**INTEGRAZIONI ISTRUTTORIA VIA  
CDED 40: DISPONIBILITÀ CANTIERE CI15**

**NODO STRADALE E AUTOSTRADALE DI GENOVA  
ADEGUAMENTO DEL SISTEMA A7 – A10 – A12**

**PROGETTO DEFINITIVO**

Considerato che la Commissione tecnica VIA del Ministero dell’Ambiente e della Tutela del Territorio e del Mare (MATTM) ha richiesto di *“fornire riscontro alle richieste di integrazioni predisposte dalla Regione Liguria”* (punto 1.38), **il presente documento è pertanto redatto in risposta al punto 6.55 delle osservazioni della Regione Liguria.**

**Figura 1 – Layout Cantiere CI15 (cfr. elaborato CAP0341 del PD pubblicato)**

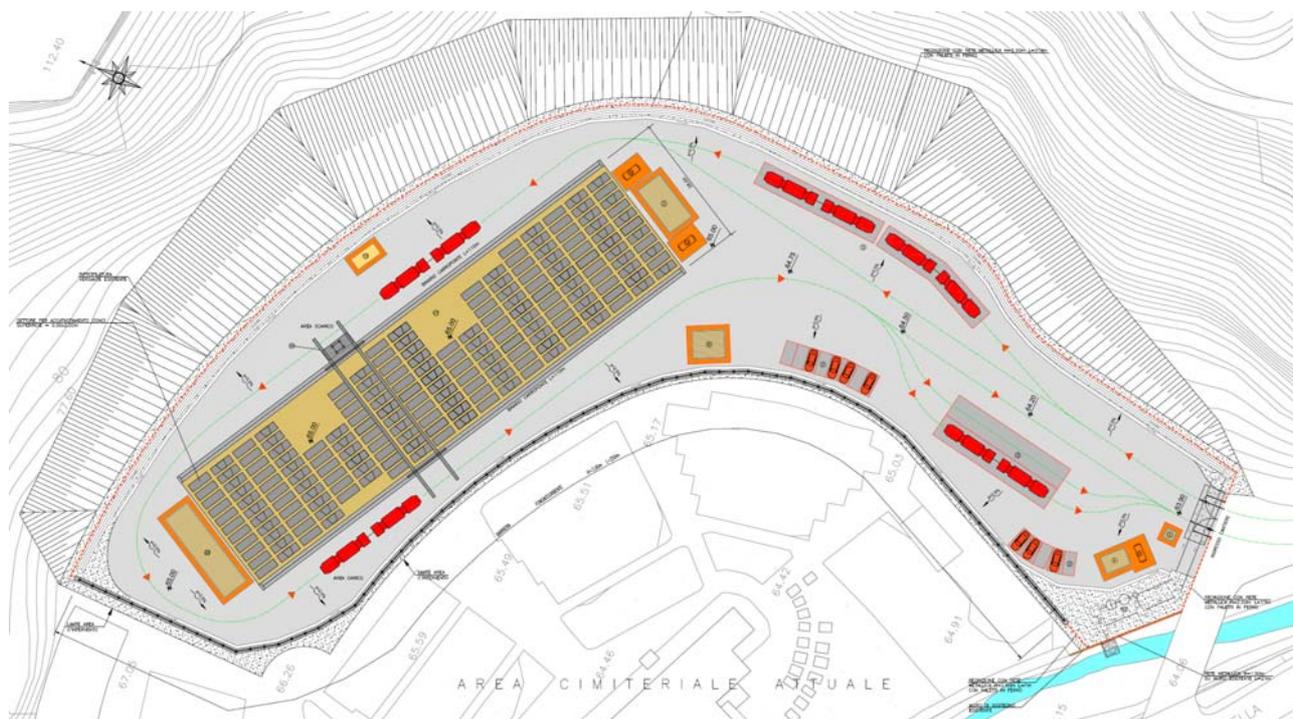
La Regione Liguria, nel Parere n. 270 del 25/10/2011 formulato dal Comitato tecnico Regionale per il territorio – Sezione per la Via (allegato alla DGR 1345 del 11/11/11), ha scritto: *“Si evidenzia che l’area del cantiere industriale CI15, destinato al deposito dei concii, non può essere considerata disponibile per i lavori relativi alla Gronda, in quanto ne è già previsto l’utilizzo nell’ambito dell’intervento del terzo valico ferroviario.”* (punto 6.55).

L'area del cantiere industriale CI15 effettivamente si sovrappone al Campo Base previsto dall'intervento del 3° Valico ferroviario (General Contractor COCIV), sito già approvato con Decreto CIPE e dichiarato di pubblica utilità.
